SERVIZIO LAVORI E COSTRUZIONI

N. L.7bis/23/8745

Sagoma di controllo per le
va di A.C. idrodinamici.

I.T.14

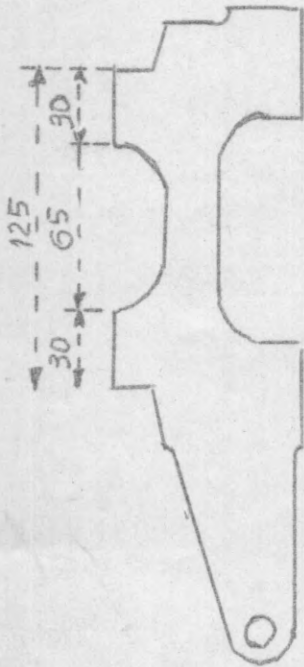
Sono state riscontrate abusivamente in opera, in alcuni impianti idrodinamici, sagome di controllo marca I.T. 14, aventi la distanza tra gli spigoli attivi di mm 120, anzichè di mm 125, come indicato nel disegno costruttivo n. 2345 (vedi schizzo a margine).

Questa irregolarità, che deriva evidentemente da manomissione effettuata da qualche operaio per facilitare l'andata in fine corsa della leve, deve essere assolutamente eliminata, potendo essere, per il concorso di altre manchevolezze, causa di inconvenienti, come del resto è già accaduto, specialmente dove esiste il doppio controllo totalizzato della manovra dei deviatori formanti comunicazioni.

Si invitano pertanto tutti gli Uffici ai quali è diretta la presente ad eseguire un'accurata verifica sugli impianti di A.C. idrodinamici di loro competenza, provvedendo immediatamente alla eliminazione delle sagome difettose che fossero eventualmente in opera.
